INA INFORMACIÓN DE SERVICIO

Funcionamiento silencioso del motor

Cambio de polea rígida a una polea libre de alternador

Modelos: Ranger

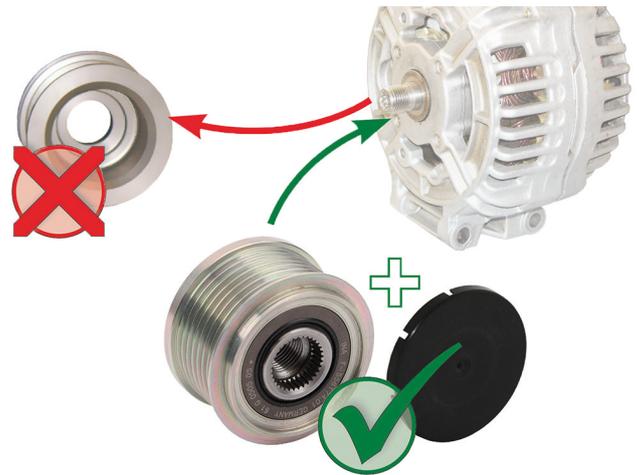
En el vehículo mencionado, se pueden producir daños en sistema auxiliar debido a un funcionamiento inestable del motor, que a su vez suele deberse a la polea rígida del alternador.

El fabricante del vehículo ya está sustituyendo la polea rígida de los alternadores por una polea libre.

Por este motivo, cada vez que el vehículo vaya al taller, se debe comprobar si se ha actualizado el alternador.

Si todavía hay una polea rígida montada, se debe sustituir por la polea libre de alternador 535 0128 10. Además, es obligatorio comprobar que todos los componentes de sistema auxiliar funcionan correctamente y realizar las sustituciones necesarias.
